***Cava Filucchia 1, Bacino estrattivo Ficaio, nel Comune di Stazzema. Società D.A.V.I s.r.l. Procedimento di Valutazione di impatto ambientale nonché di rilascio di provvedimenti autorizzativi ai sensi dell'art. 27 bis, relativamente al Piano di coltivazione.***

*Richiesta di attivazione della procedura di PAUR per il progetto di coltivazione della cava Filucchia 1, acquisita al protocollo in data 19.08.24 protocolli 3556/57/58/59/60/61, perfezionata in data 22.08.24 prot. 3620 ed integrata in data 10.10.24 protocolli 4345 e 4346.*

VERBALE

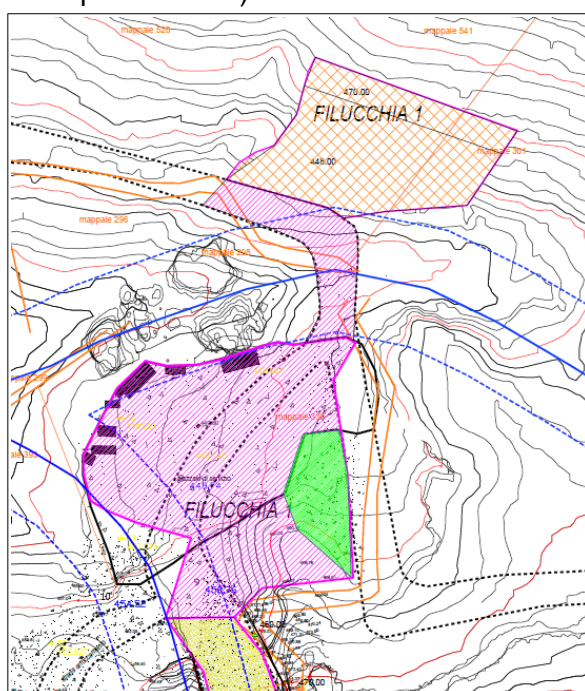
Il PGAMD non è conforme a quanto indicato nel DPGRT 46/R. A titolo esemplificativo **e non esaustivo**, con riferimento al punto 2.10.1, si evidenzia che:

- non è riportata la traccia della condotta dalla presa nel canale della grotta;
- non è indicata la posizione dei silos - dedicati allo stoccaggio dell'acqua - eventualmente presenti nell'area in ampliamento;

- non è indicata la tubazione dal sacco filtrante al silos;
- non è ben chiaro perché si facciano dei passaggi ripetuti in andata e ritorno fra sacco filtrante e silo

- la planimetria fornita non distingue i diversi elementi dell'impianto;
- il progettista riporta che è prevista una diversa gestione delle AMD al di fuori degli orari di lavoro ma si evidenzia che il DPGRT non prevede una diversa gestione delle AMD in base agli orari di svolgimento delle attività bensì in funzione delle aree di provenienza e della potenziale contaminazione delle stesse;

Nell'aggiornamento del PGAMD si dovrà tenere conto delle indicazioni riportate nel PRC, documento PR15, Scheda 9, punto 1.3 relative alla gestione delle AMD, ponendo particolare attenzione al fatto che la via di accesso comune alle Cave Filucchia 1 e Noce del Cardoso è attraversata da un ruscelletto (retinato viola nell'estratto planimetrico).
